Pismo: CRZP/50/2026/AZP/25

WYJAŚNIENIA TREŚCI SWZ_17

Dotyczy: postępowania o udzielenie zamówienia publicznego, prowadzonego w trybie przetarg nieograniczony na **”Zaprojektowanie i wykonanie robót budowlanych dla zadania pn. ”Budowa budynku Centrum Informatycznego wraz z zagospodarowaniem terenu i niezbędną infrastrukturą”** – znak sprawy **CRZP/50/2026/AZP**.

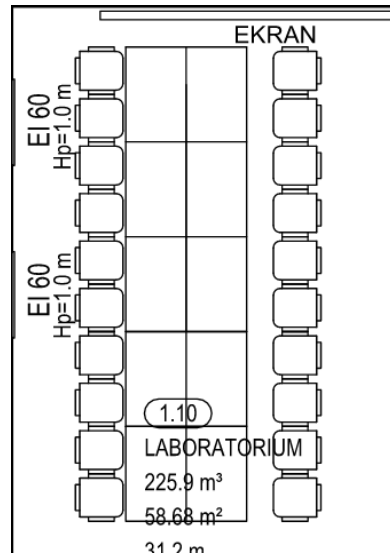
Prosimy o informację czy krzesła i stoły występujące w pomieszczeniu np. 1.10 LABORATORIUM są w zakresie oferty, ponieważ brak jakiegokolwiek informacji w dokumentacji na ten temat, a są wrysowane na rysunkach architektury.

Stanowisko (wyjaśnienie) Zamawiającego: Wyposażenie ruchome (meble, agd, automaty) nie wchodzi w zakres zamówienia. W zakresie zamówienia jest jedynie wyposażenie stałe (meble) w pomieszczeniu Auli 0.14

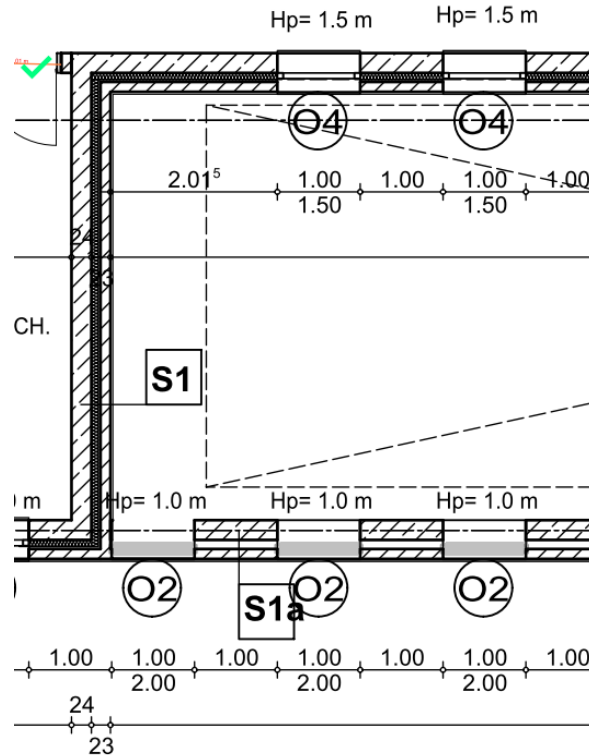
Prosimy o potwierdzenie, że wyposażenie meblowe jest poza zakresem oferty GW oprócz krzeseł do Sali audytorijnej, ponieważ na rysunkach jest wrysowane całe wyposażenie obiektu i może to wprowadzić w błąd.

Stanowisko (wyjaśnienie) Zamawiającego: W zakresie zamówienia jest jedynie wyposażenie stałe (meble) w pomieszczeniu Auli 0.14

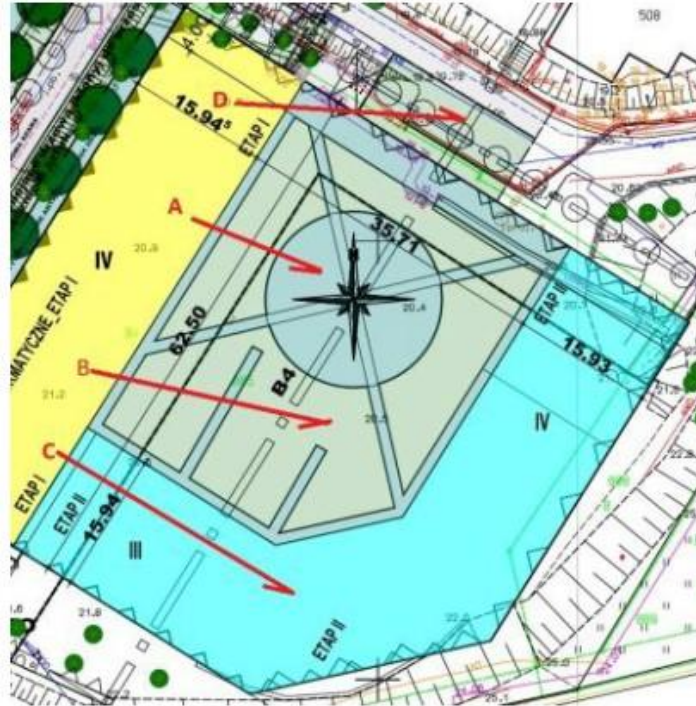
Prosimy o informację jak należy wykończyć ścianę od strony miejsca na centrale wentylacyjne (poziom +3) - oznaczenie S1a dla którego brak opisu w projekcie przetargowym.

Stanowisko (wyjaśnienie) Zamawiającego: Ścian S1a od wewnątrz ma być tynkowana, malowana farbą elewacyjną.

Opis ścian zewnętrznych S1 dotyczą tylko kondygnacji podziemnej. Na wyższych kondygnacjach należy zastosować ściany zewnętrzne o konstrukcji dostosowanej do spełnienia wymagań warunków technicznych i konstrukcyjnych, oraz wykończyć poprzez otynkowanie od wewnątrz tynkiem cem-wap. kat. III pokrytym dwuwarstwowymi gładziami gipsowymi i malowanej lub pokrytej płytkami, a od zewnątrz warstwą izolacyjną z wełny mineralnej pokrytej płytką ceglana ręcznie formowaną zgodnie z wytycznymi konserwatora zabytków w odpowiednim systemie klejenia płytki do izolacji termicznej.

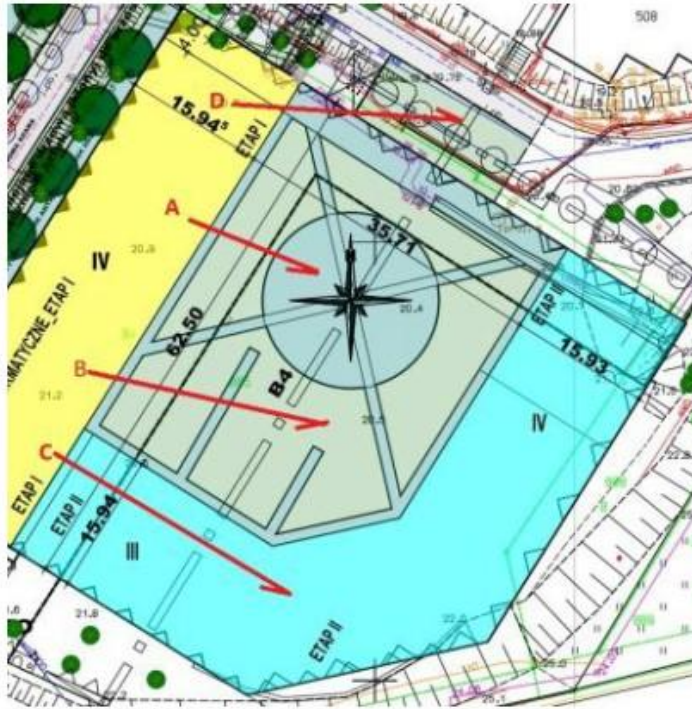
Dotyczy odpowiedzi zamieszczonej w wyjaśnieniach SWZ 15 z dnia 26.05.2026.
Z uwagi na to, że odpowiedź jest dość niejasna, prosimy o jednoznaczną odpowiedź, czy elementy A,B,C,D należy ująć w wycenie.

Stanowisko (wyjaśnienie) Zamawiającego: Tak, należy uwzględnić zaprojektowanie tych elementów w dokumentacji projektowej (PZT). Jedynie element D należy ująć w robotach budowlanych w zakresie niezbędnym do prawidłowego wykonania zamówienia(przebudowa istniejącej drogi).

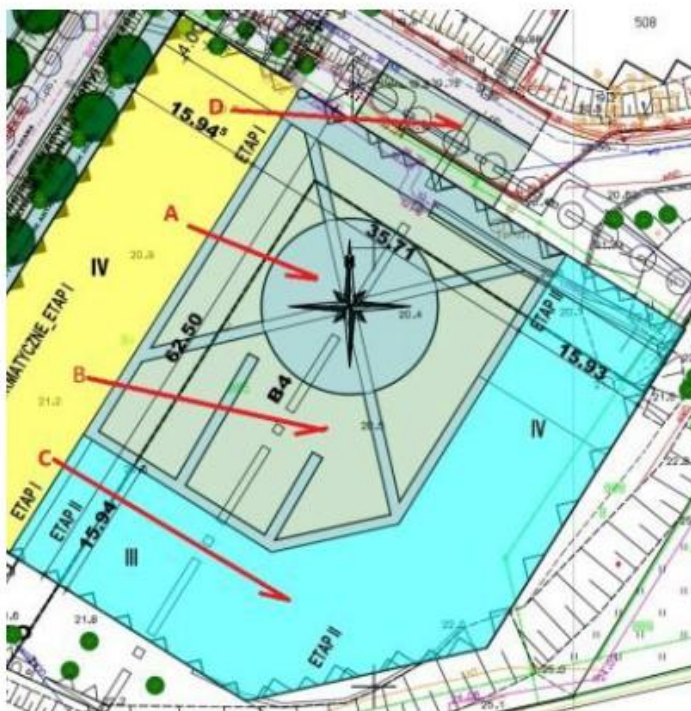
Prosimy o informację, jakim elementem PZT jest element A i czy należy go ująć w wycenie

Stanowisko (wyjaśnienie) Zamawiającego: Tak, należy uwzględnić zaprojektowanie tych elementów w dokumentacji projektowej (PZT).

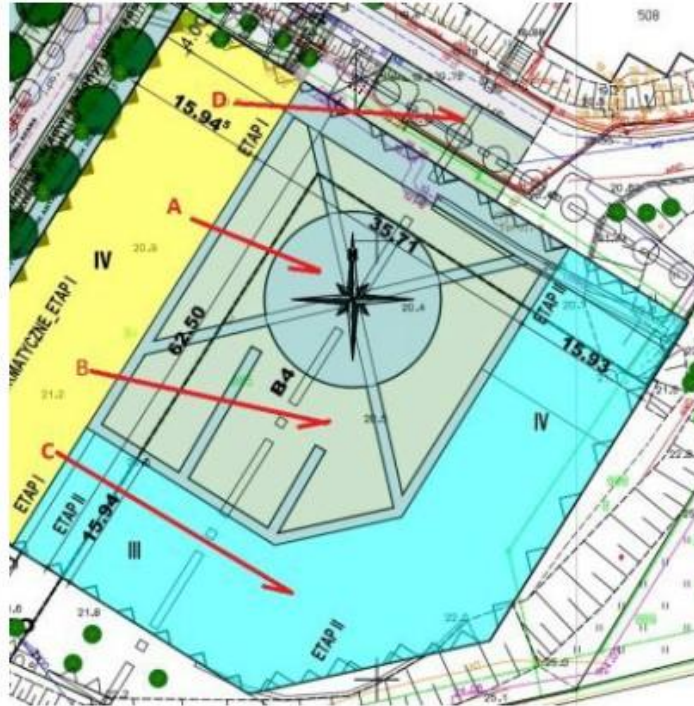
Prosimy o informację, jakim elementem PZT jest element B i czy należy go ująć w wycenie

Stanowisko (wyjaśnienie) Zamawiającego: Tak, należy uwzględnić zaprojektowanie tych elementów w dokumentacji projektowej (PZT)

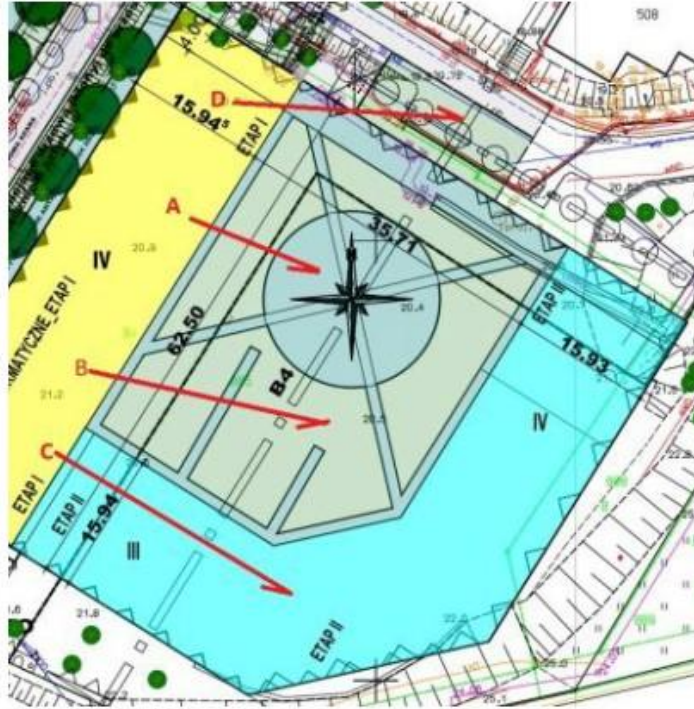
Prosimy o informację, jakim elementem PZT jest element C i czy należy go ująć w wycenie

Stanowisko (wyjaśnienie) Zamawiającego:

Tak, należy uwzględnić zaprojektowanie tych elementów w dokumentacji projektowej (PZT)
